Ministero della cultura

SOPRINTENDENZA SPECIALE PER IL PIANO NAZIONALE
DI RIPRESA E RESILIENZA

Oggetto **[ID: 9470] TARANTO: Interconnessioni al porto di Taranto. Infrastrutturazione primaria e accessibilità stradale e ferroviaria area "Eco Industrial Park".**
Progetto di fattibilità tecnico economica ex art. 23, co.5 del D. lgs. 50/2016.
Piano Nazionale di Ripresa e Resilienza – misura M5C3-11 – Investimento 4 – "Interventi infrastrutturali per le Zone Economiche Speciali (ZES)".
Proponente: Autorità di Sistema Portuale del Mare Adriatico Meridionale
Richiesta di integrazioni.

Dalla tavola "Accessibilità stradale. Planimetria di progetto su ortofoto". Cerchiati in rosso la nuova rotatoria e la Masseria Carducci

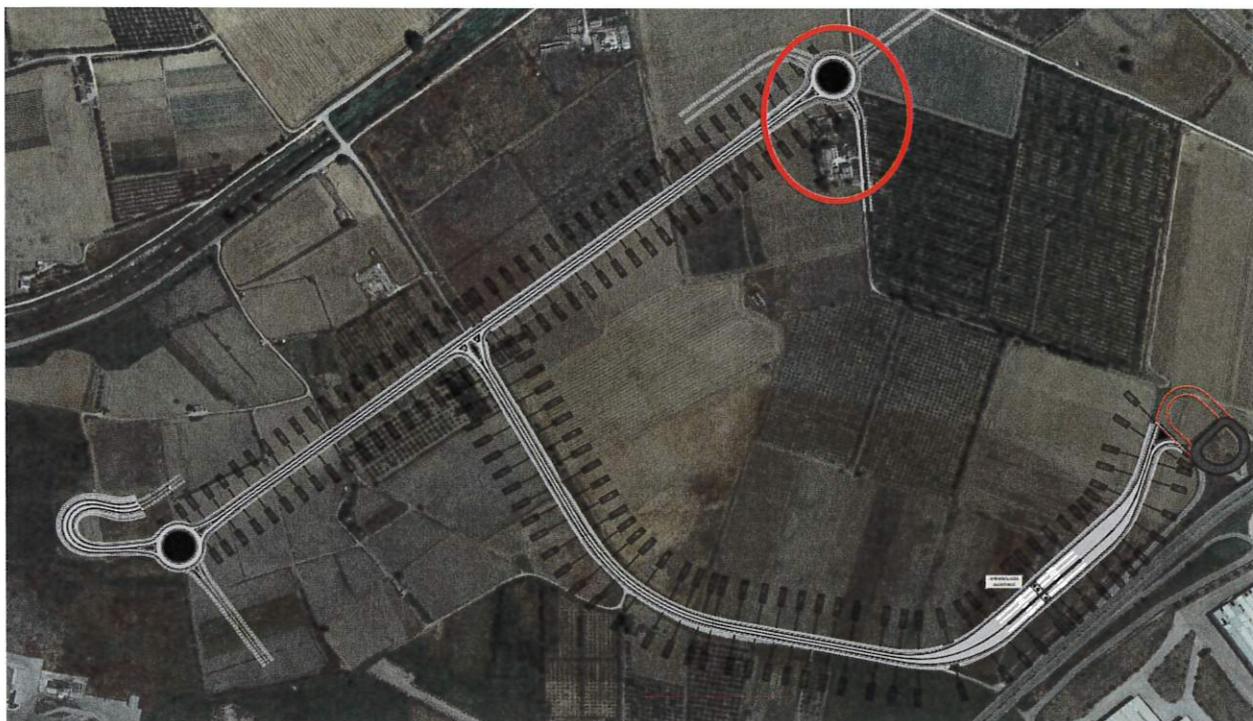
5. Il primo stralcio funzionale prevede la realizzazione di 2 assi stradali principali, uno dei quali (Ramo 2) collega le rotatorie 1 e 2 e si collega al Ramo 1. Nell'area di rispetto della Masseria Carducci (tutelata dal PPTR quale sito di interesse storico-culturale-UCP) ricade totalmente la rotatoria 1, la cui realizzazione contrasta con la relativa misura di salvaguardia e di utilizzazione di cui all'art. 82 delle NTA del PPTR. Preso atto che nella documentazione inviata con l'istanza sono presenti due sezioni di progetto, si chiedono sezioni in scala adeguata a rappresentare lo

stato ante e post operam, comprendendo la nuova rotatoria e l'area di pertinenza della Masseria, nonché la stessa masseria. Tali elaborati dovranno essere accompagnati da foto dell'area prima dell'intervento previsto e da fotosimulazioni che rappresentino la futura trasformazione territoriale, comprensiva della Masseria stessa.
